Plan Local d'Urbanisme Métropolitain

1.Note de présentation

Tome 3

Approbation du Plan Local d'Urbanisme métropolitain (PLUm) en Conseil Métropolitain	25 10 2019
Arrêtés des mises à jour n°1, n°2, n°3 et n°4	21 08 2020 ; 04 06 2021 ; 24 09 2021 et 18 07 2022
Approbation de la Modification Simplifiée n°1 du PLUm en Conseil Métropolitain	21 10 2021
Enquête publique de la Modification de Droit Commun n°1 du PLUm	01 06 2022 au 30 06 2022
Approbation de la Modification de Droit Commun n°1 du PLUm en Conseil Métropolitain

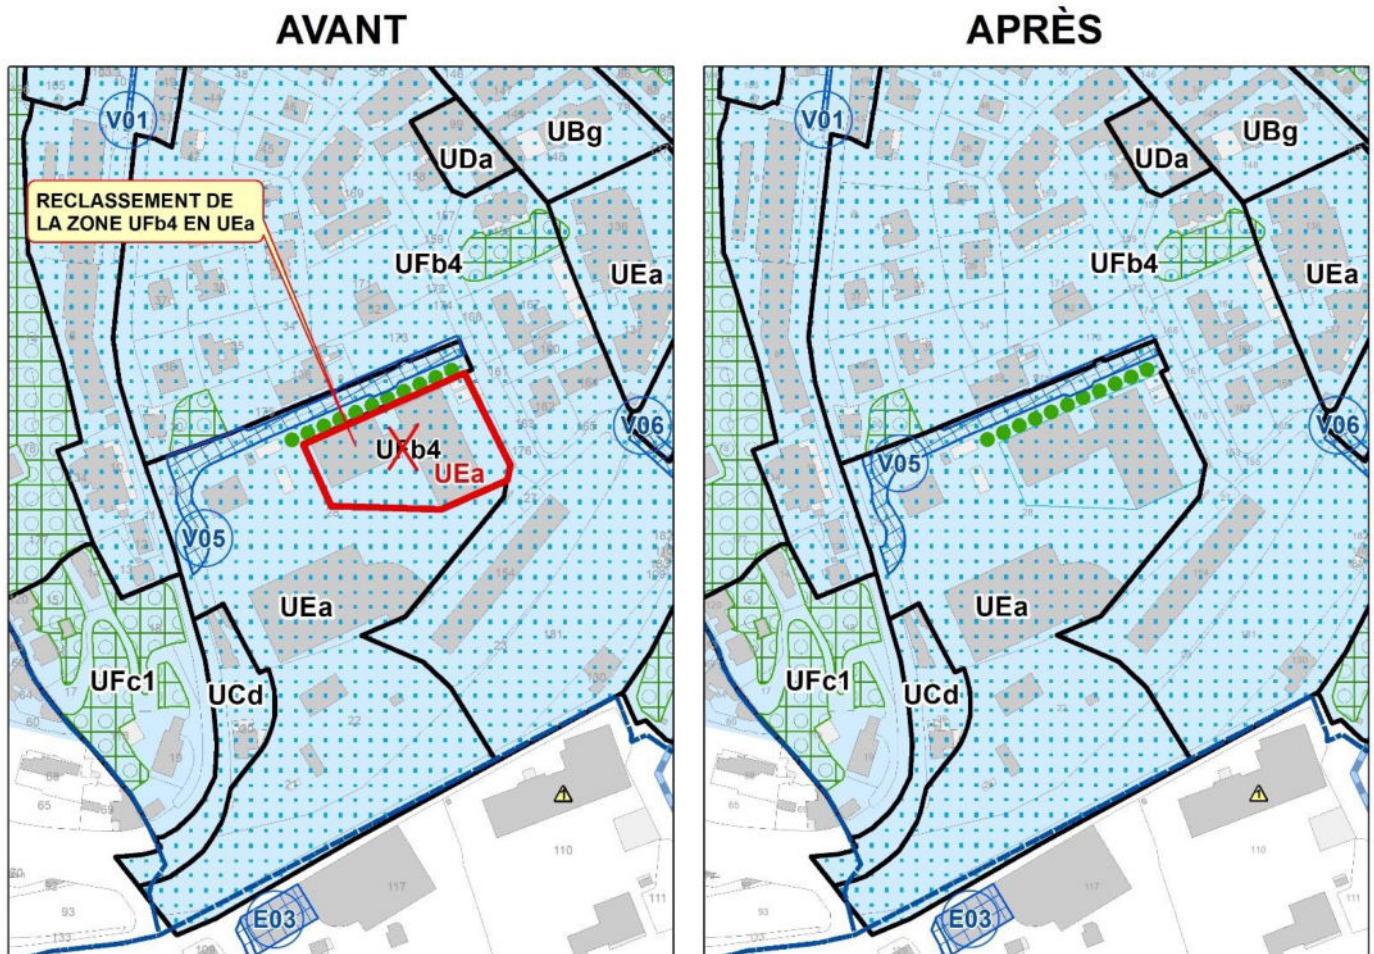
Ces dispositions étant incompatibles entre elles, il s'agit de supprimer la symbologie du périmètre de mixité sociale (PMS) sur les espaces boisés classés (EBC) au plan graphique sur l'ensemble de la commune.

➔ **Classement de l'emprise du collège Jean Cocteau en zone UEa**

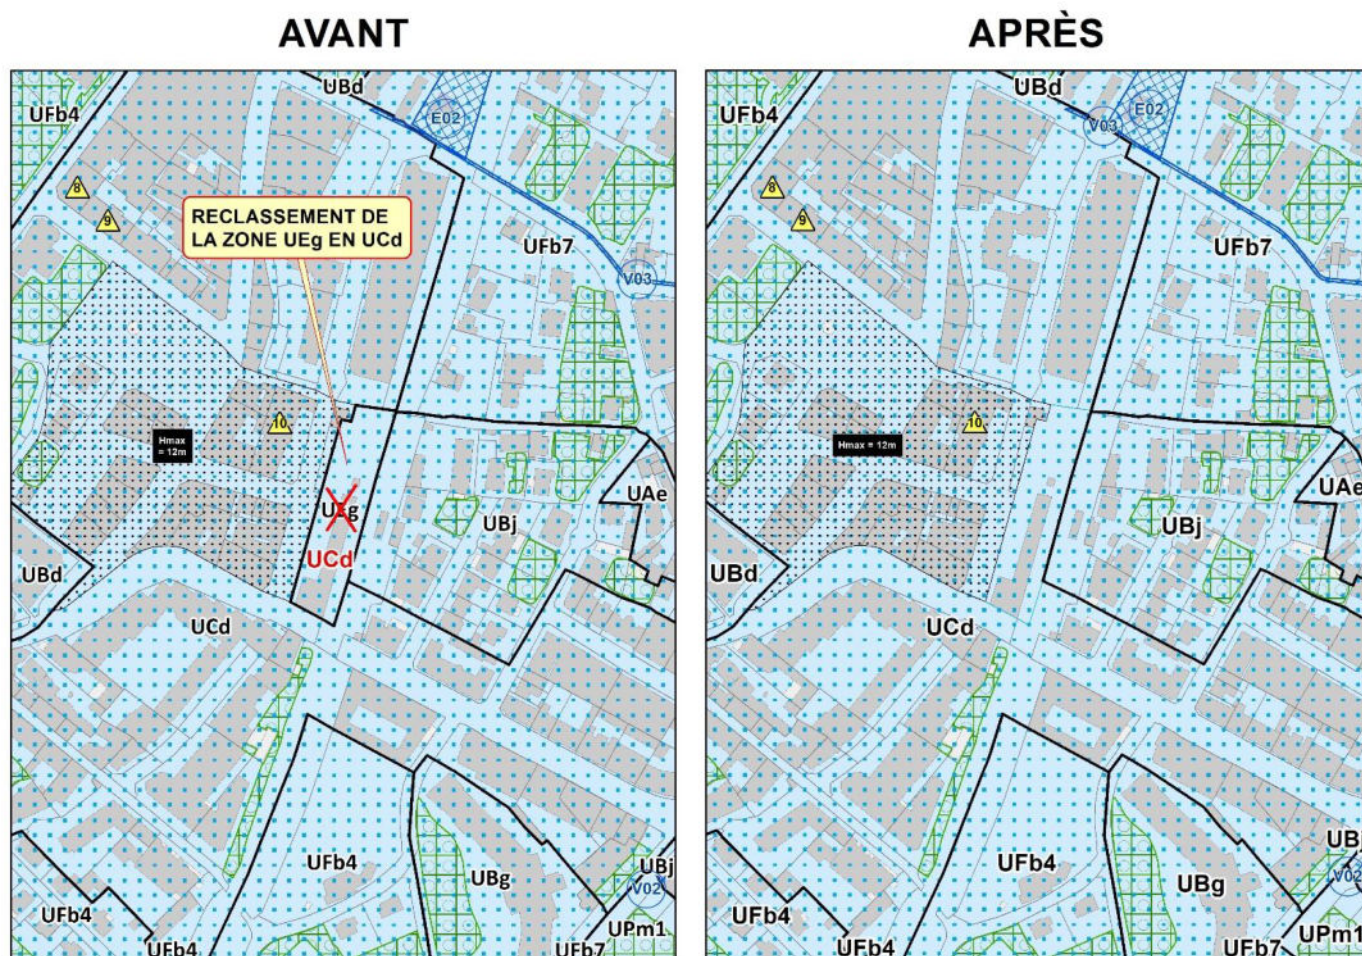
Aussi, il est proposé de modifier le plan de zonage de la façon suivante :

- La servitude d'attente de projet n°1

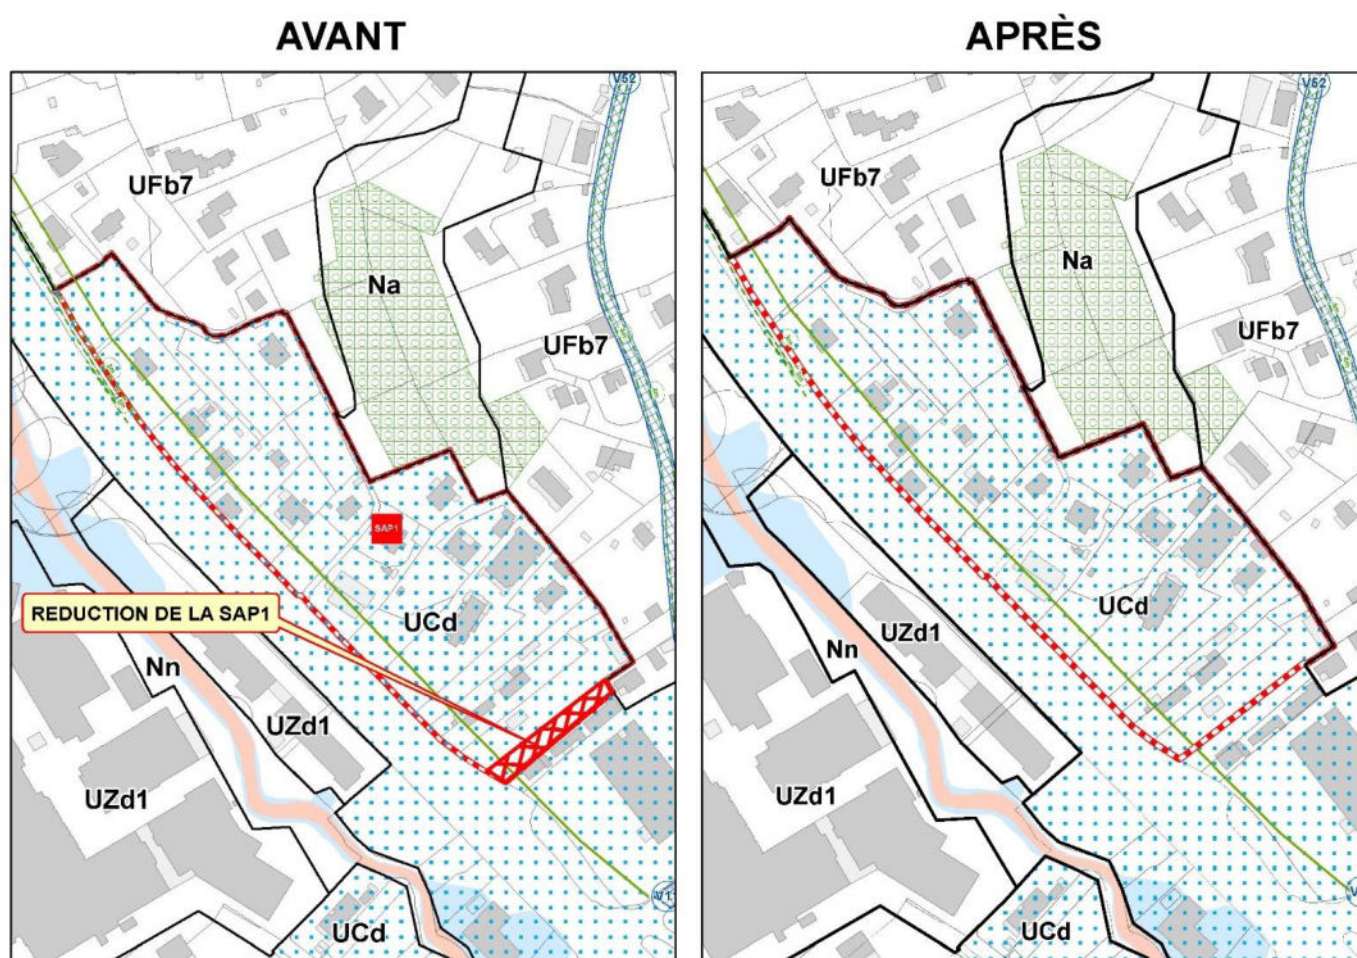
Aussi, il est proposé de modifier le périmètre de la SAP 1 pour le réduire en extrayant la parcelle cadastrée section AL n°119.

Aussi, il est proposé de modifier le plan de zonage de la façon suivante :

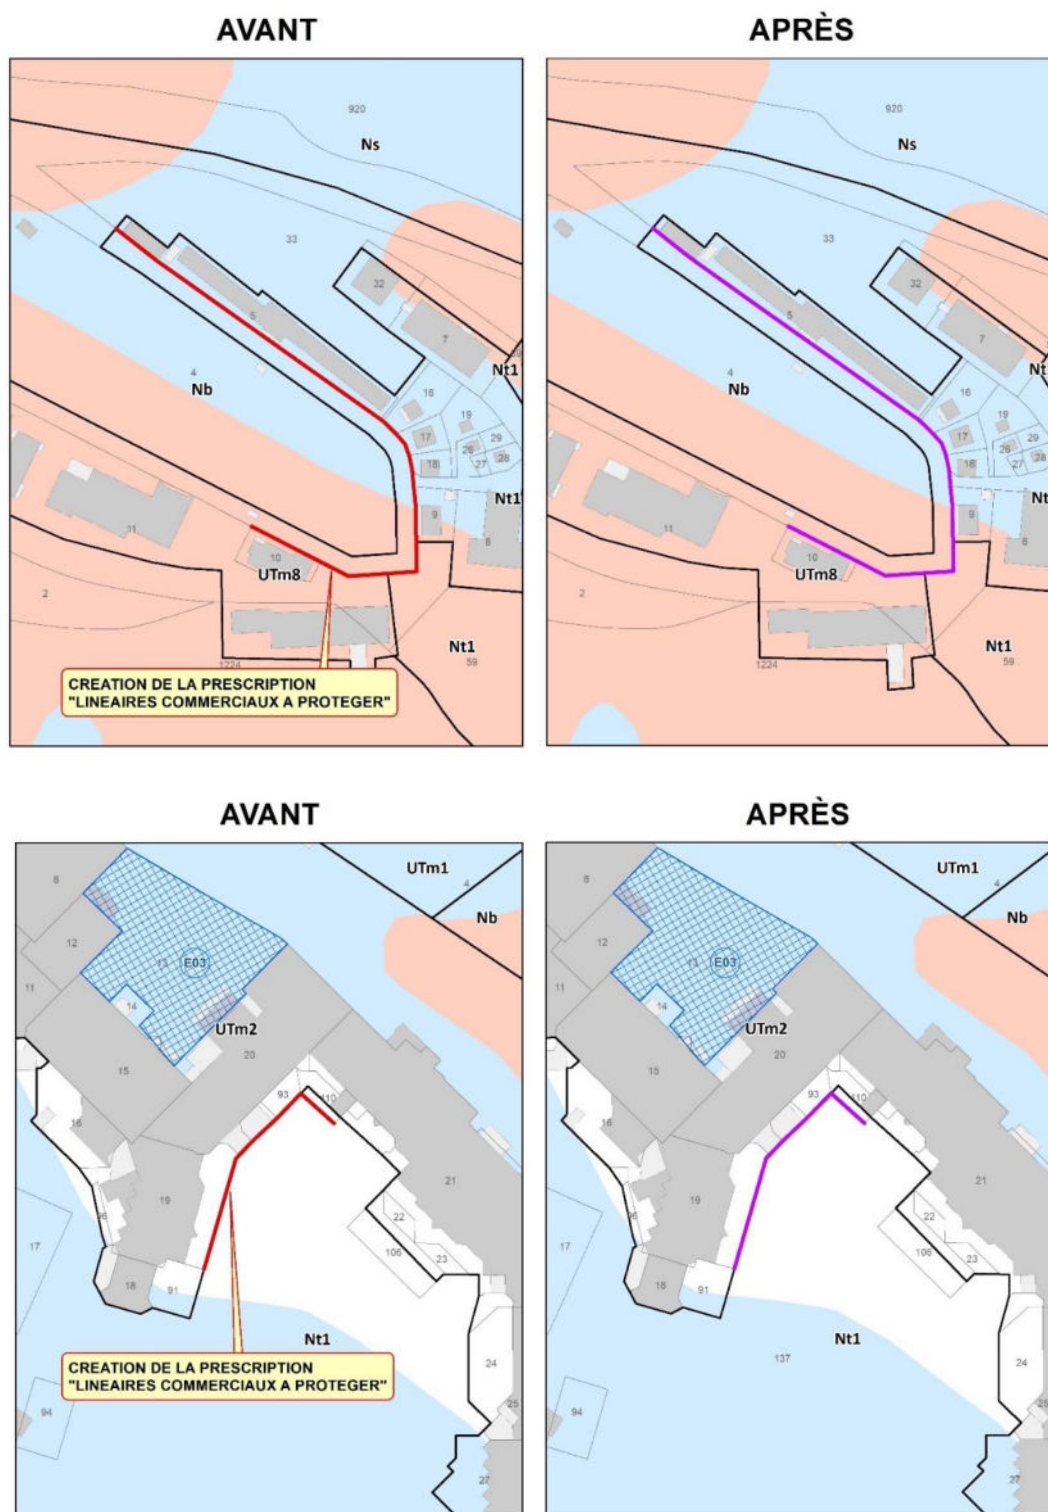
La commune souhaite autoriser l'extension des commerces jusqu'en limite de parcelles ou à l'alignement des voies uniquement par des vérandas ou des terrasses le long des immeubles du front de neige en bordure du domaine skiable, identifiés en zone UTm2, et en zone UTm8.

Aussi il est proposé, en lien avec la modification de l'article 1.3.7 de la zone UTm, de reporter sur le règlement graphique un linéaire commercial, comme suit :

➔ Reclassement de la zone UFb3 en zone UAa – Secteur du Village

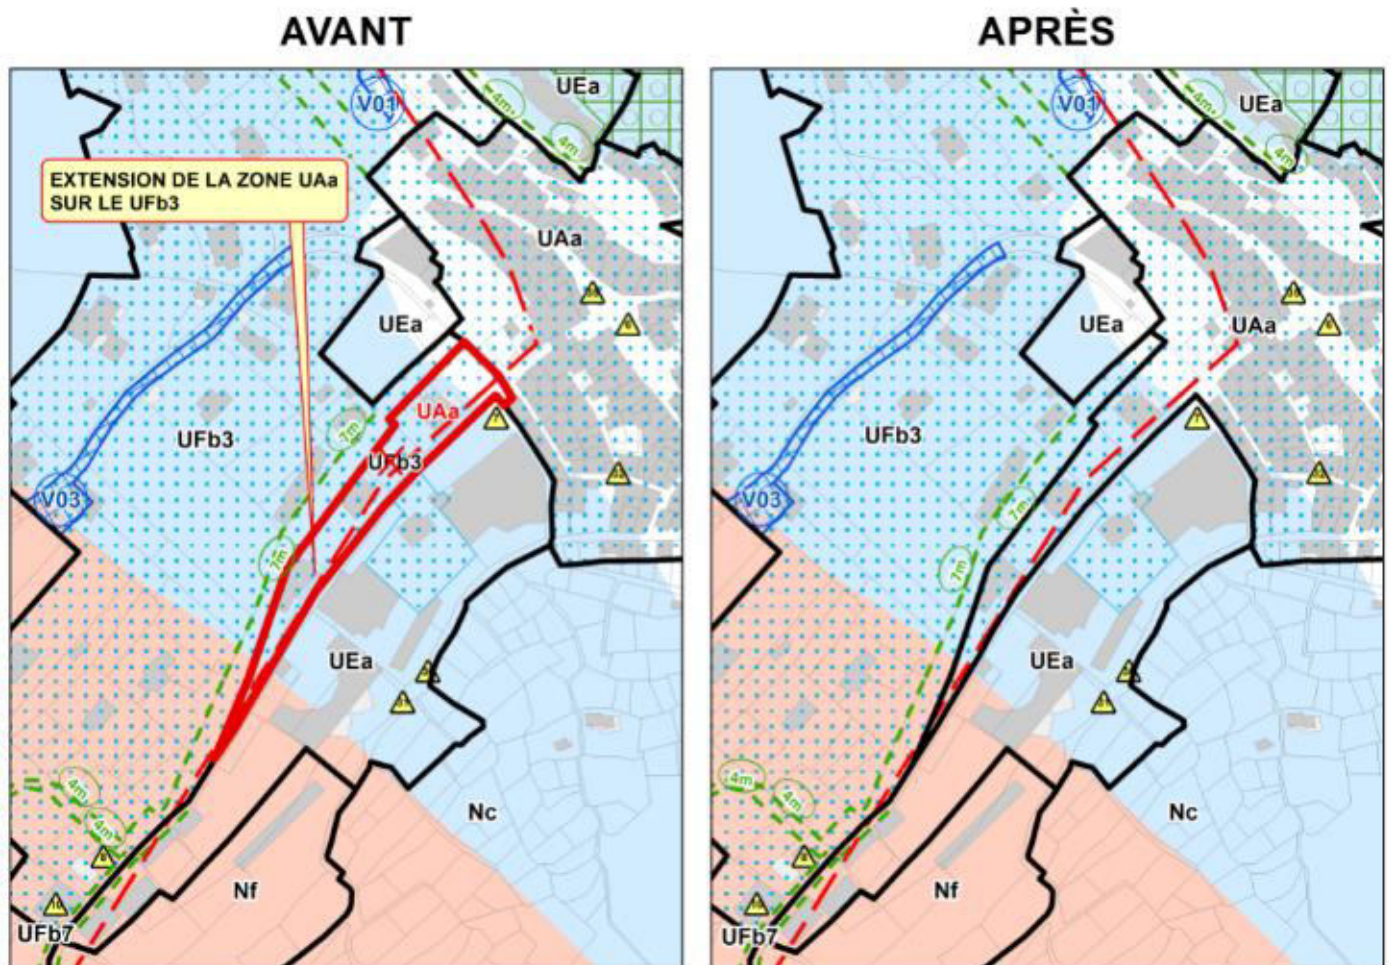
Les zones urbaines, agricoles et naturelles figurant aux plans de zonage du PLUm ont été définies selon le mode d'occupation des sols et les caractéristiques typo-morphologiques des différents espaces. Ainsi, les zones urbaines UAa du PLUm correspondent aux vieilles villes et vieux villages des communes métropolitaines. Les zones urbaines UFb correspondent quant à elles à un tissu pavillonnaire de moyenne densité.

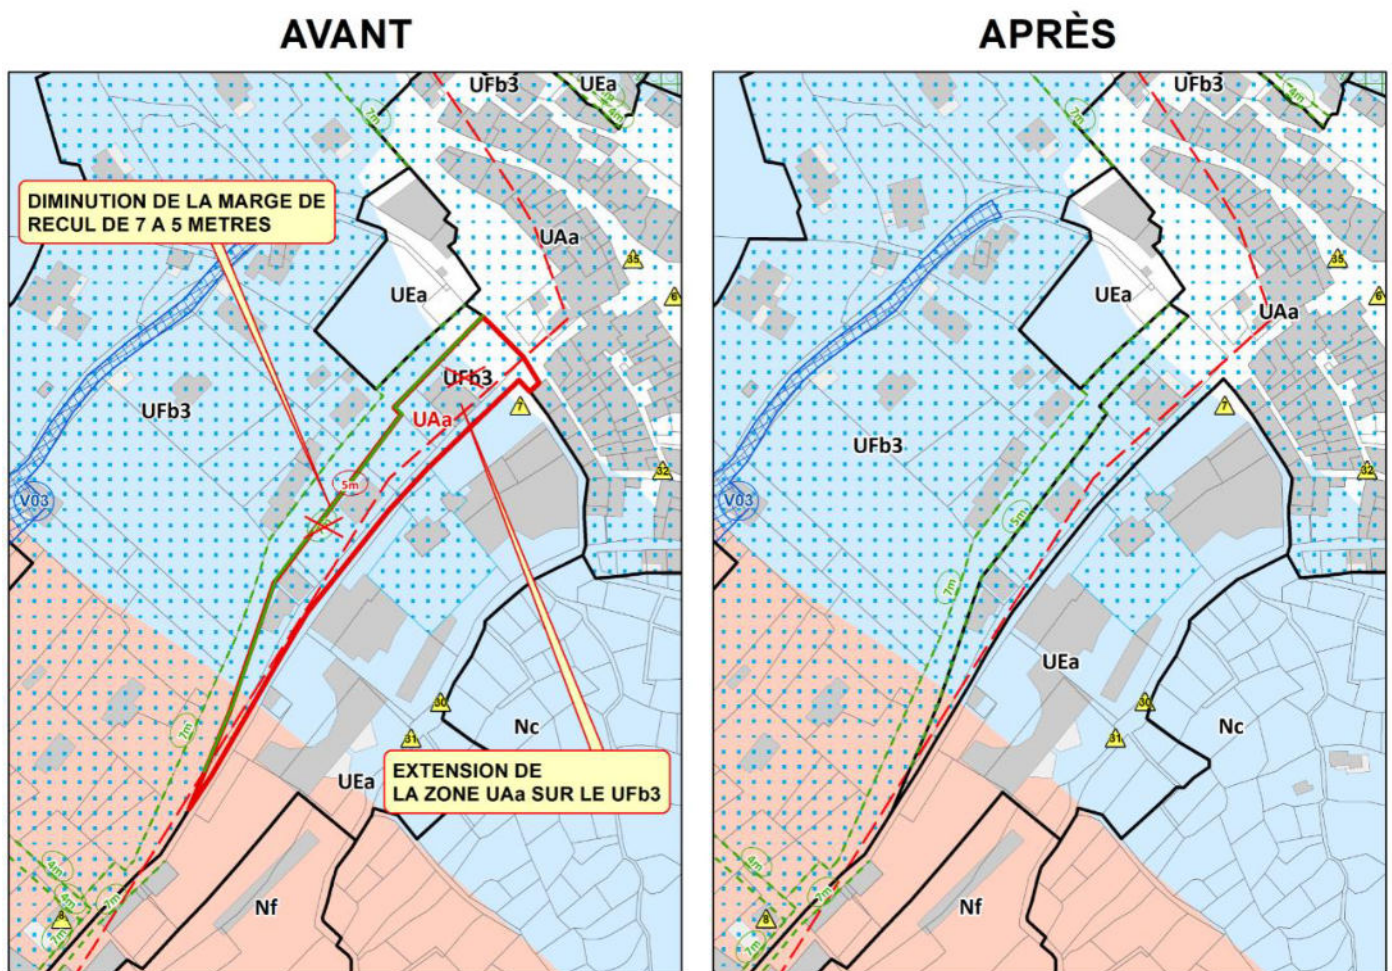
La commune a pour projet de construire un équipement public sur la parcelle D496.

Actuellement classée en zone UFb3, elle sera reclassée en zone UAa dans le cadre de la présente Modification de Droit Commun, et comme indiqué ci-avant.
